Projectbureau Zeeweringen

Startnotitie Hoedekenskerkepolder

Vraagsteller	Datum
M. Haaksema / M. Elzinga	Oktober 2002
Beantwoord door	Datum
S. Jacobse	Januari 2003
Doorkiesnummer	Bijlage(n)
070-3114213	-
Status	Kenmerk
Definitief	k-03-01-03

Figuur 1 : radarplot van $H_s \cdot T_{pm}$ en $H_s \cdot T_{pm}^2$ voor alle windrichtingen.

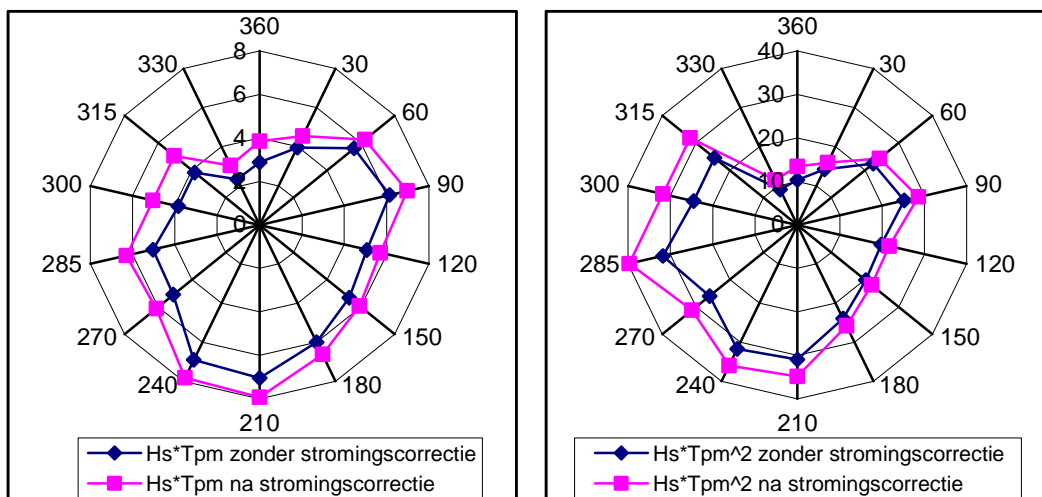
Hoewel het mogelijk is dat lange golven via refractie bijdraaien en zich gaan voortplanten loodrecht t.o.v. de windrichting lijkt en de getallen die in tabel 2 weergegeven zijn niet correct. Voor de randvoorwaardenvakken die direct aan het Middelgat liggen wijkt de golfhoogte en golfperiode bij NAP +6 meter sterk af van de waarden bij NAP+4 meter. Indien deze getallen in een ontwerp gebruikt worden levert dit problemen op bij de interpolatie en extrapolatie naar afwijkende waterstanden. Deze sterk afwijkende waarden worden deels veroorzaakt door de stromingscorrectie die toegepast is in de golfbelastingentabellen. Indien de stromingscorrectie en de golfperiodecorrectie op randvoorwaardenvak 41 niet toegepast wordt blijkt windrichting 210° zowel maatgevend te zijn voor $H_s \cdot T_{pm}$ als voor $H_s \cdot T_{pm}^2$ [zie figuur 1]. Aangezien de ebstroming maatgevend is, en deze tegengesteld is aan de golfrichting in het middelgat (bij 210°) worden de golven korter en hoger. De golfperiode neemt 22 centimeter toe, en de golfperiode neemt 1,06 seconden af. Deze stromingscorrectie wordt over alle richtingen toegepast. Dit resulteert in een verschuiving van de maatgevende windrichting van 210° naar 285°. Bij de windrichting van 285° is zonder stroming de golfhoogte laag en de golfperiode hoog. Doordat de golfhoogte over alle windrichtingen verhoogd wordt met

22 centimeter en de golfperiode 1 seconde verlaagd wordt, is de procentuele toename van de golfhoogte aanzienlijk. De procentuele afname van de (toch al hoge) golfperiode is veel minder. Bij afluende wind is de golfrichting niet tegengesteld aan de stromingsrichting, waardoor deze correctiefactor minder correct is. Omdat de stromingscorrectie bij tabel 2 bij de dijkvakken 41, 42a en 42b te zwaar meetelt bij afluende windrichtingen adviseert RIKZ in deze gevallen gebruik te maken van tabel 1, en niet van tabel 2. Voor randvoorwaardenvak 43a dient wel onderzocht te worden of de getallen uit tabel 2 een maatgevender zijn dan die uit tabel 1.

Daarnaast speelt voor met name voor randvoorwaardenvakken 41 en 42a ook een numeriek instabiel gedrag, wat eerder geconstateerd is bij de baarlandpolder. In deze gevallen neemt de golfperiode toe in de richting van de dijk, terwijl de golfrichting afluend is. Dit is fysisch nagenoeg onmogelijk. Doordat de golfhoogte laag is en de golfperiode in tabel 2 dubbel meetelt, wordt deze situatie in tabel 2 als maatgevend beschouwd. Dit is niet wenselijk. Zie memo K-02-07-29 voor meer informatie.

→ Gebruik voor rvwvak 41, 42a en 42b alleen de getallen uit tabel 1. Voor rvwvak 43a dient wel het ontwerp doorgerekend te worden met tabel 1 en tabel 2. Indien tabel 2 een ongunstiger ontwerp oplevert dient tabel 2 aangehouden te worden.

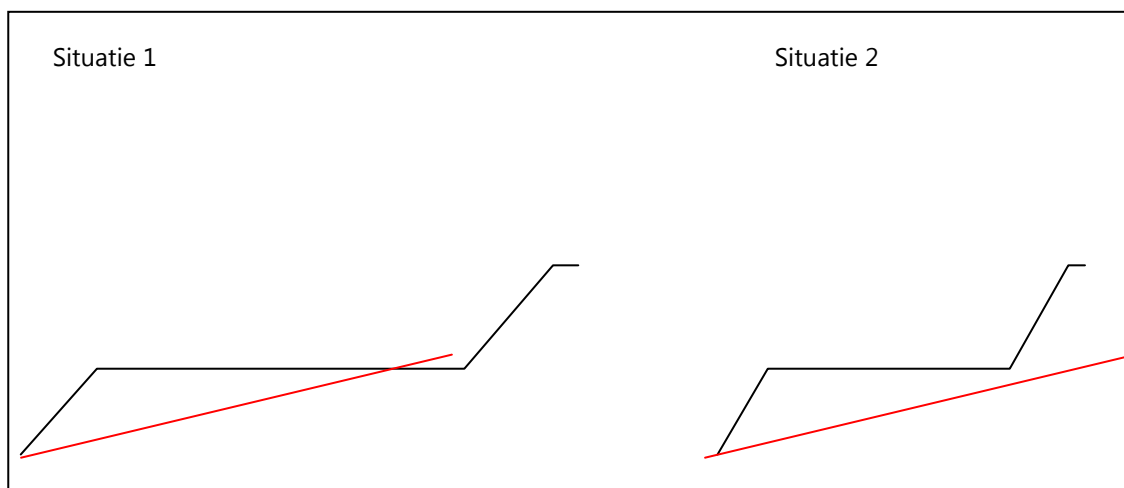
Omdat de opening van de havenmondung in het verlengde ligt van het Middelgat, en de havendammen deze opening nagenoeg ongehinderd laten, is reductie van golfhoogte door de havendammen te verwaarlozen. Ook bij de uitwateringssluis in nagenoeg geen reductie van de golfhoogte te verwachten.

De afslag van een havenplateau is niet direct te bepalen op basis van een afslagmodel als durosta, omdat dit gebaseerd is op een evenwichtsprofiel van zand. Wel is het mogelijk om de afslag indicatief te bepalen op basis van de onderstaande vuistregel:

1. Bepaal de teen van de constructie die in principe af mag slaan.
2. Trek een lijn met een helling van 1 op 10 in de richting van het boventalud.
3. Bepaal de snijlijn van deze helling t.p.v. het boventalud.

4. Indien deze afslaglijn het havenplateau doorsnijdt voordat het boventalud bereikt is (situatie 1), is verdere verzwaring, of ingraving van de teen van het boventalud niet per definitie noodzakelijk. Wel dient in dit geval rekening gehouden te worden met een ontgrondingskuil. Indien de afslaglijn dieper uitkomt dan het boventalud (situatie 2) dient wel de teenconstructie wel verdiept aangelegd te worden.
